**AVIS RELATIF A LA PROTECTION
CONTRE LES EVENTUELS EFFETS NOCIFS ET NUISANCES
PROVOQUES PAR LES RAYONNEMENTS NON IONISANTS
GENERES PAR DES ANTENNES EMETTRICES STATIONNAIRES**

Commune : MONS - Exploitant : PROXIMUS

Référence exploitant : 65MTE_01

Rapport n° 1144 / 2023

Figure 2 : Vue en plan des installations d'antennes dans un rayon de 300 mètres autour de l'installation faisant l'objet de la demande d'avis

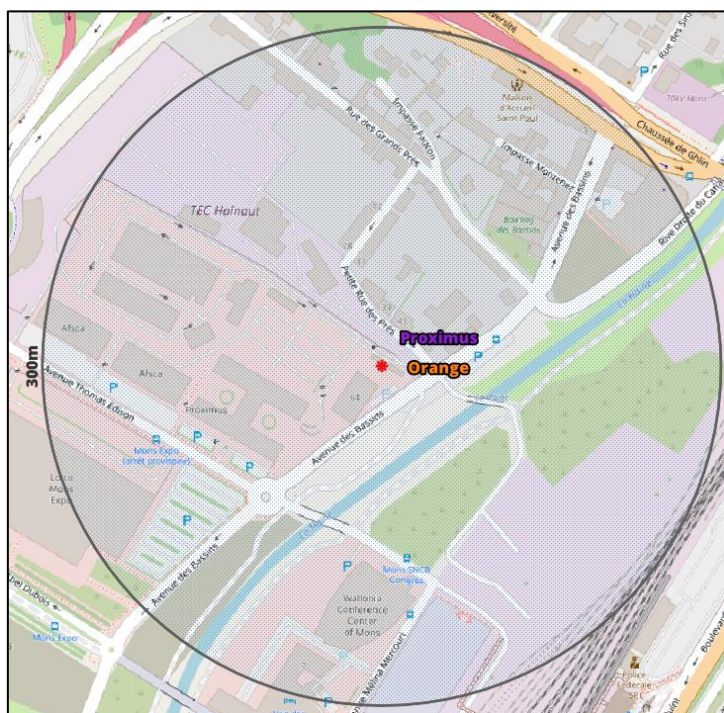
Compte tenu du nombre d'installations localisées dans la figure 2, il apparaît que l'intensité du rayonnement électromagnétique généré, dans les lieux de séjour situés à proximité de l'installation référencée dans le paragraphe 2, par l'ensemble des antennes émettrices stationnaires de l'ensemble des exploitants du même site d'antennes émettrices stationnaires respecte la limite fixée à l'article 4, § 2 du décret.
